# 通学路対策要望箇所図(明城小学校)

# 通学路対策要望箇所図(上坂部小学校)

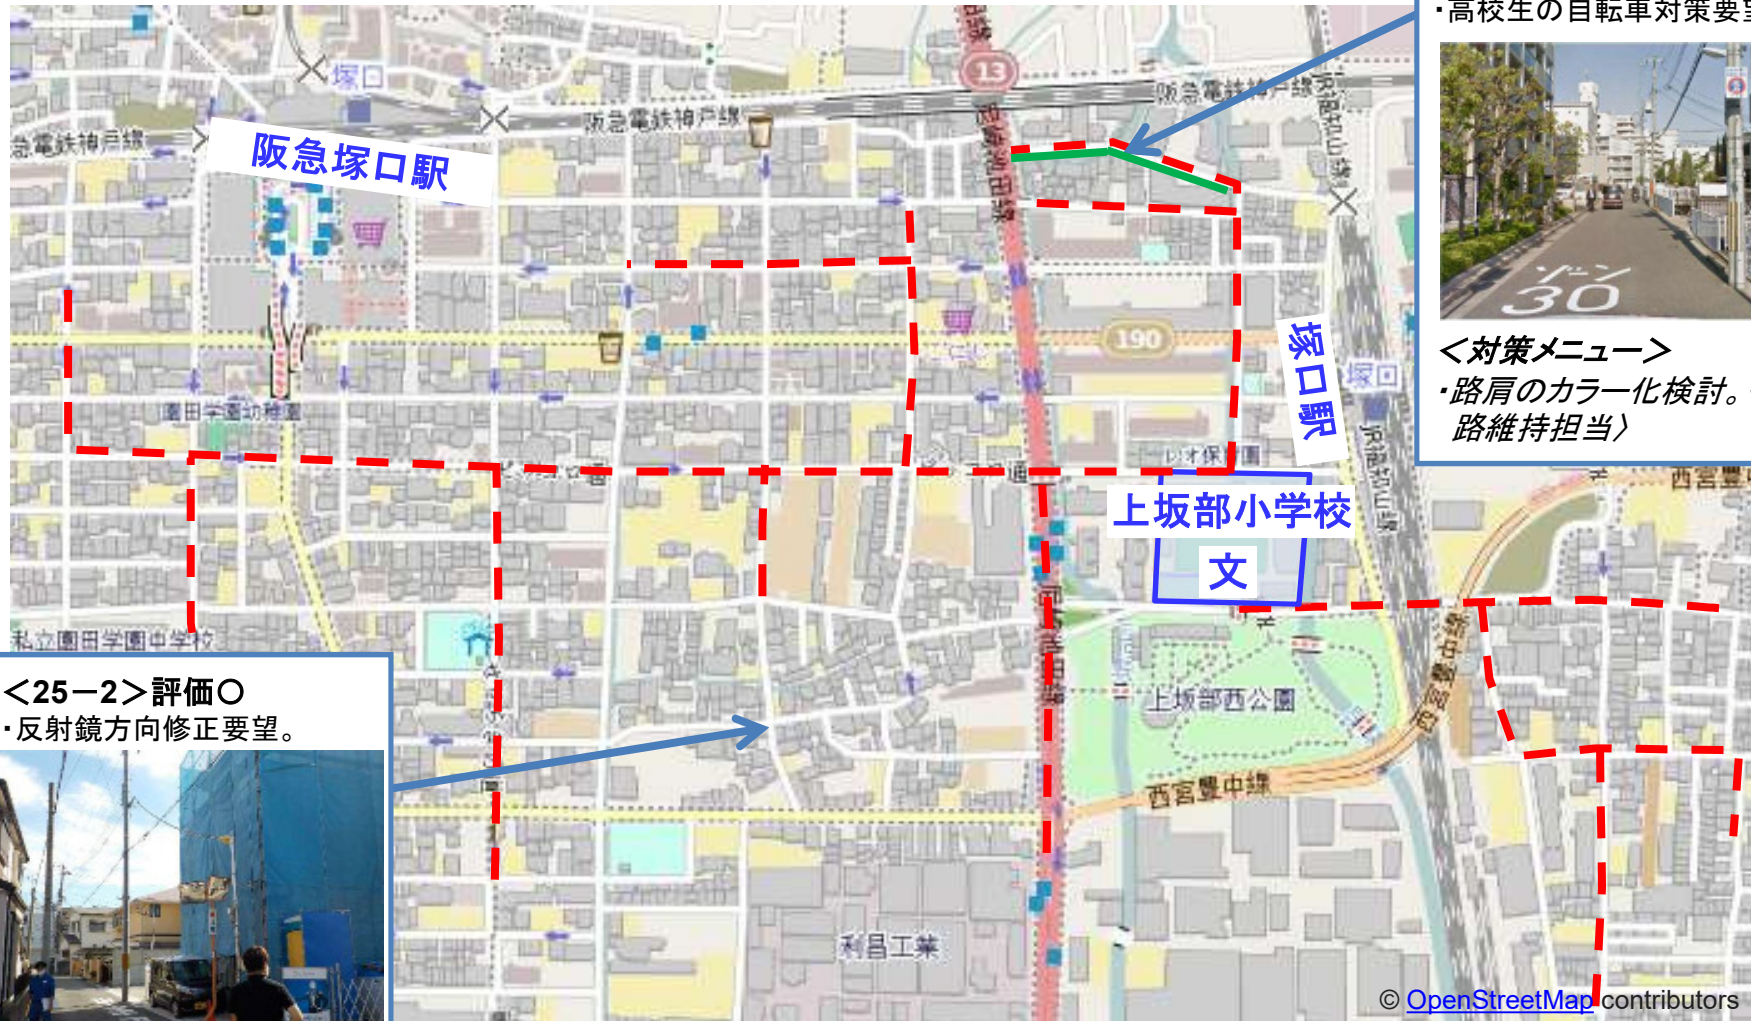
**<25-1> 評価△**  
 ・高校生の自転車対策要望。

**<25-2> 評価○**  
 ・反射鏡方向修正要望。

**<対策メニュー>**  
 ・路肩のカラー化検討。〈道路維持担当〉

**<対策メニュー>**  
 ・R3年度方向修正。〈道路維持担当〉

# 通学路対策要望箇所図(小園小学校②)

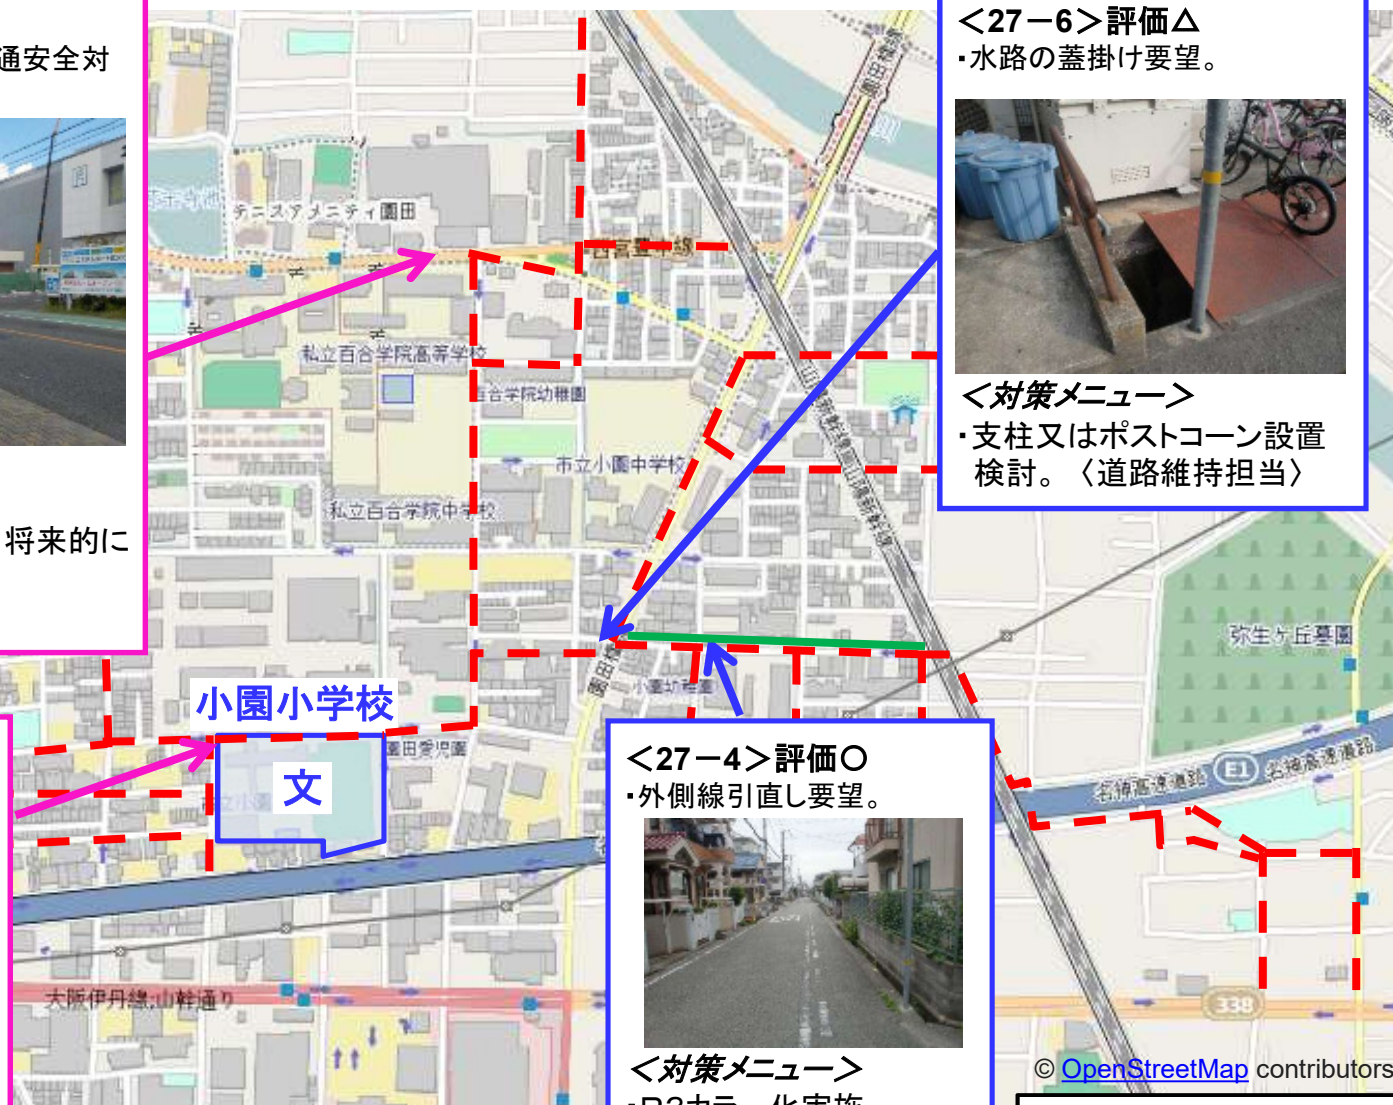
- ・マンション建設に伴う交通安全対策要望。

- ・水路の蓋掛け要望。

- ・規制標識取替え希望。

- ・外側線引直し要望。

- ・現在通学路外であり、将来的に通学路を検討する。
- 〈教育委員会〉

- ・支柱又はポストコーン設置検討。〈道路維持担当〉

- ・標識再設置。〈東警察〉

- ・R3カラー化実施。
- 〈道路維持担当〉
- ・駐停車禁止路側帯の廃止。〈東警察〉

# 通学路対策要望箇所図(立花南小学校)

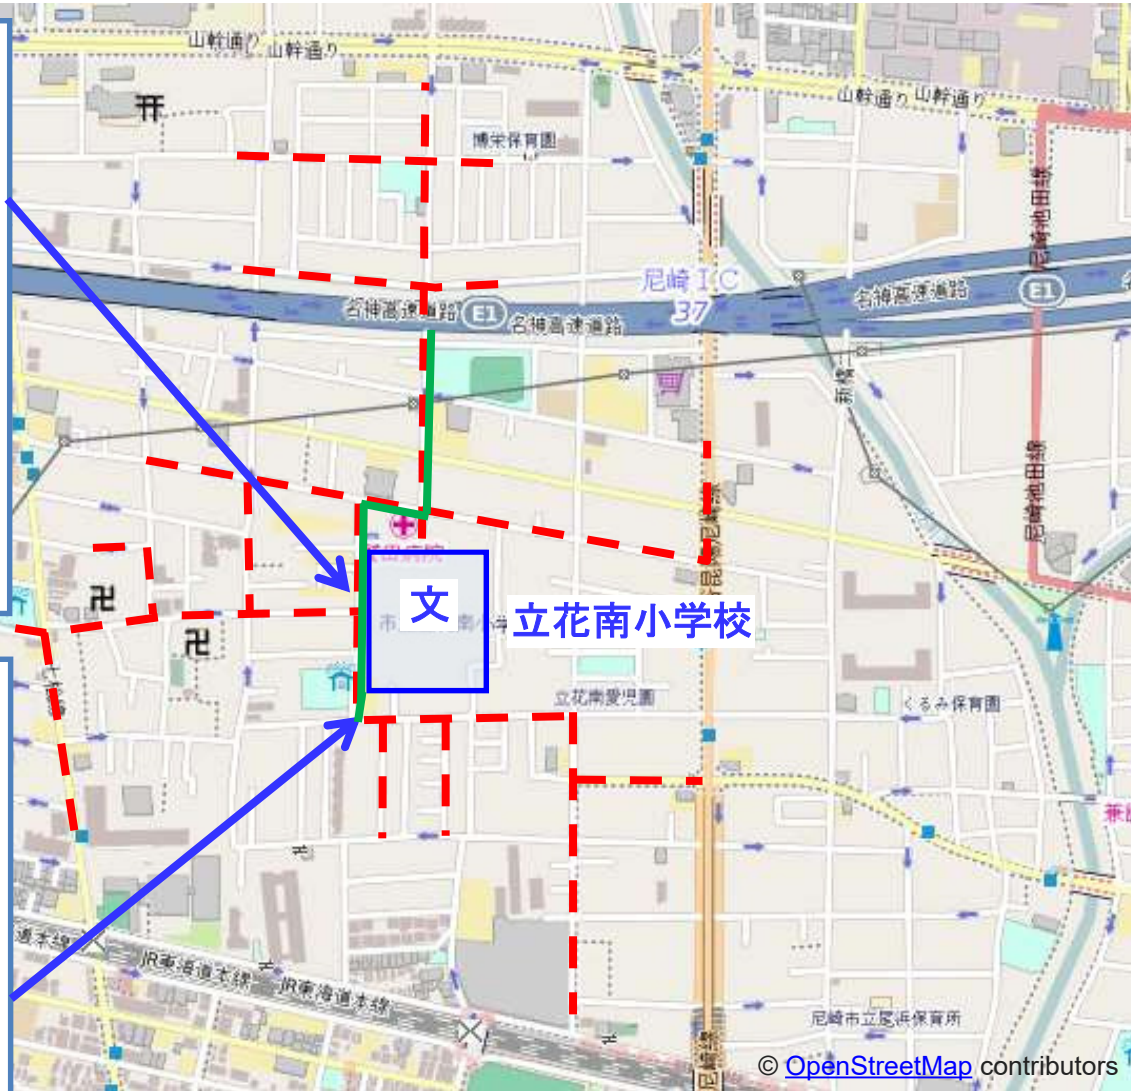
＜28-2＞評価○  
・路肩のカラー化要望。

＜28-1＞評価○  
・側溝蓋掛け要望。

＜対策メニュー＞  
・R3カラー化実施済。  
〈道路維持担当〉

＜対策メニュー＞  
・R3蓋掛け実施済。  
〈道路維持担当〉

# 通学路対策要望箇所図(難波小学校)

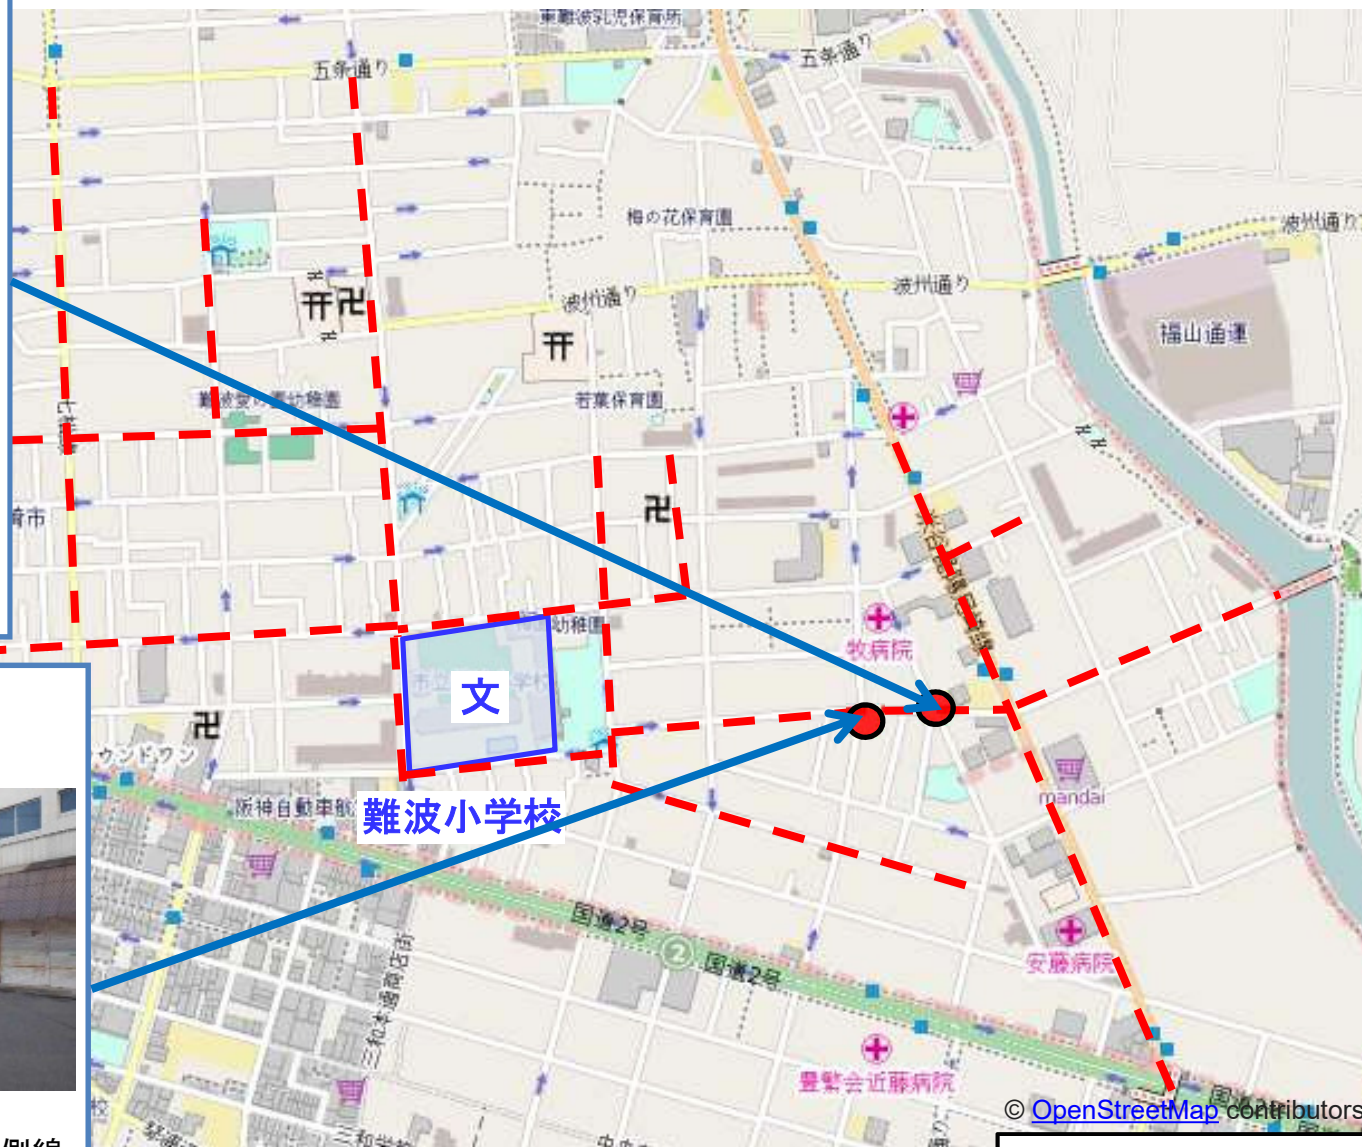
- ・カーブミラー設置要望。

- ・安全対策要望。

- ・カーブミラーは設置基準を満たさないため設置不可。〈道路維持担当〉
- ・「止まれ」表示位置調整。〈南警察〉

- ・巻きシート設置済み。外側線の巻き込み及びカラー〈道路維持担当〉
